<arkivID><jpID>  
PlanID-1263200103,  
Plannavn-  
Reguleringsendring  
Solbakken, Komnr-  
4631, GBNR-173/3

Saksframlegg

**Planinitiativ til avklaring - Detaljregulering Solbakken del av gbnr. 173/3 mfl. PlanID 1263-200103**

Bilete t.v. er føreslått planområde og biletet til høgre er dagens reguleringsplan med bustad og friområde/leikeplass.

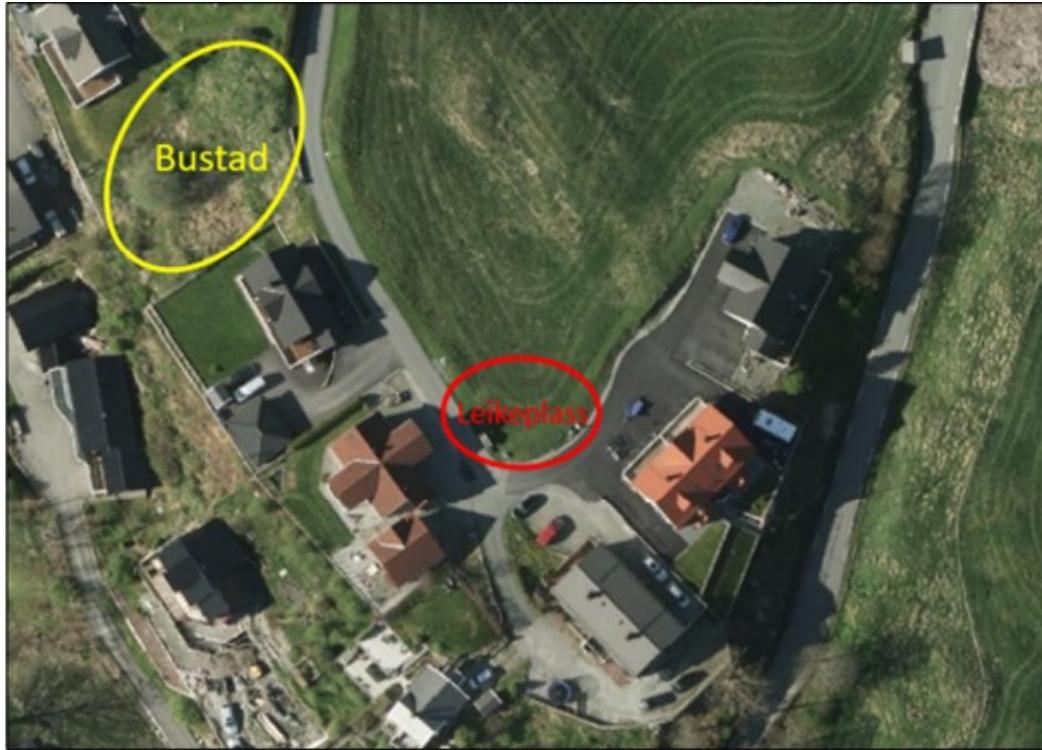
Gul sirkel markerer området ein ynskjer omregulert til bustadtomt, medan rød sirkel indikerer området ein ynskjer inkludert i planen og nyttå til leikeplass. Henta frå planinitiativet side 8.

Reguleringsplanen opnar for ei tomteutnytting på BYA= maks. 20%. Basert på kommunens kartgrunnlag ser ein at eksisterande utbygging innanfor planområde overstig satt utnytting. Det medføra at KDP sine krav til privat uteoppahdsareal på 200 m<sup>2</sup> per hovudeining ikkje er mogleg å plassera innanfor planinitiativet si avgrensing til planområde og dei respektive tomtegrensar. I gjelande KDP kjem det fram fylgjande under punkt 2.6.4;

Innsendte planinitiativ har ikkje tatt høgde for ei sånn løysning for å dermed tilfredsstille krava i gjeldande KDP.

Planendringa vil utløyse krav til storleik på ein felles leikeplass på 225 m<sup>2</sup> for dei eksisterande 9 einingane innanfor planområde og utløyse ytterlegare krav til 25-50 m<sup>2</sup> leikeareal avhengig av om legg opp til 1 ny einebustad eller 1 tomannsbustad. Totalt skal planen omfatta ei leikeplass på 250-275 m<sup>2</sup>. Område som er sett av til leikeplass i planinitiativet er på om lag 150 m<sup>2</sup>. Ein vil då mangle 100-125 m<sup>2</sup> med areal for felles leikeplass i gjeldande planinitiativ. Avsett område til leikeplass er smalare ein 10 meter og innfrir ikkje KDP sine kvalitetskrav til utforming.

Forslagsstillar har ikkje analysert og vurdert dagens situasjon innanfor planområde opp mot gjeldande krav i kommunedelplanen til utforming og innhald i ein reguleringsplan. Konsekvensane for denne mangelen er at foreslått plangrense ikkje gjenspeila det faktiske arealbeslaget ein trenger for å byggje ut område i tråd med overordna føringar. Følgjefeila vert då i neste ledd at forslagsstillar ikkje har vurdert tiltaka sin påverknad på det reelle område som vert råka at utbygginga.

Ein planendring i dette område der ein opnar for at det kan etablerast 1-2 nye bustader, vil resultera i eit tap av fulldyrka landbruksjord på minimum 2 daa. Tilleggsareal som går tapt ved vegutbetringar er ikkje inkludert i rekneskapen. Grunnlaget for berekninga er kommunedelplanen sine krav til MUA og leikeareal gitt ved føresegen 2.6.4 opp mot TEK17 sin definisjon for kva areal ein kan rekna som MUA (TEK17, jf. § 5-6).

Rådmannen vurdera at jordvernet bør vektleggast framfor vidare bustadbygging i dette området. Oppstart av reguleringsarbeid kan ikkje anbefalast.
